## Aufstellung des Bebauungsplanes Nr. 19 für das Gewerbegebiet "Rother Straße" in Herrieden

Einwand Frau Dorina Jechnerer

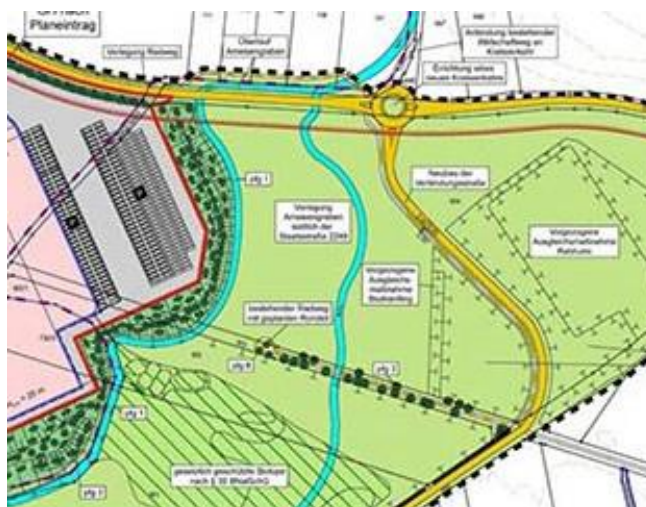
*„Auf Vorschlag der Bürger wird eine weitere Variante 1.1 mit aufgenommen. Bei dieser Variante verläuft der Radweg nicht über den Erdwall, sondern so nah wie möglich am Fuß des Erdwalls zwischen Notüberlauf und Ameisengraben.“ (Protokoll zum Treffen vom 11.07.2018)*  
*Nebstehend wird diese Variante skizziert:*

Für diese Variante sprechen viele unterschiedliche Argumente:

Da es sich bei dem Radweg entlang des alten Bahndamms, der wie oben beschrieben, östlich des Walls nach Norden zur Staatsstraße führt (siehe: rot gestrichelte Linie), nicht um eine von Autos befahrene Straße handelt, würde sich einerseits die Sicherheit für Radfahrer, Fußgänger und Rollstuhlfahrer deutlich erhöhen, andererseits ist ein Weg, der nicht an der Straße verläuft, für Radfahrer, Fußgänger und Rollstuhlfahrer deutlich attraktiver.

Die Stadt Herrieden hat durch ihre Bemühungen um die Dokumentation des Verlaufs des alten Bahndamms deutlich gemacht, wie wertvoll es ist, Erinnerungsräume zu bewahren. Wenn der alte Bahndamm als Radweg in seiner jetzigen Form erhalten bleibt und östlich des Walls nach Norden hin zur Staatsstraße weitergeführt wird, bewahrt man diesen Erinnerungsraum soweit wie möglich und erhält ihn als erlebbaren Bestandteil der durch Radfahrer, Fußgänger und Rollstuhlfahrer genutzten Struktur.

Auch unter dem Aspekt des Naturschutzes ist der Verlauf des Radweges wie skizziert zu begrüßen, da viele Vogelarten des Offenlands Strukturen wie den Wall und auch Störungen durch Fußgänger und Radfahrer meiden. Außerdem würde die insgesamt gestörte Fläche minimiert, wenn man den Weg möglichst nah an den Wall setzt.

***Dem Einwand wird durch die geänderte Planung des Radwegs Rechnung getragen.***

Durch den Verzicht auf die LKW-Zufahrt im östlichen Erweiterungsbereich ist es möglich den Radweg am südlichen Rand der Staatsstraße bis zum Ende des Werkgeländes zu führen. Von dort wird der Radweg entlang des Walles nach Süden bis zum bestehenden Radweg (ehemals Bahndamm) geführt.

Somit entfällt die Querungsproblematik. Dies entspricht dem Wunsch des Einwenders.
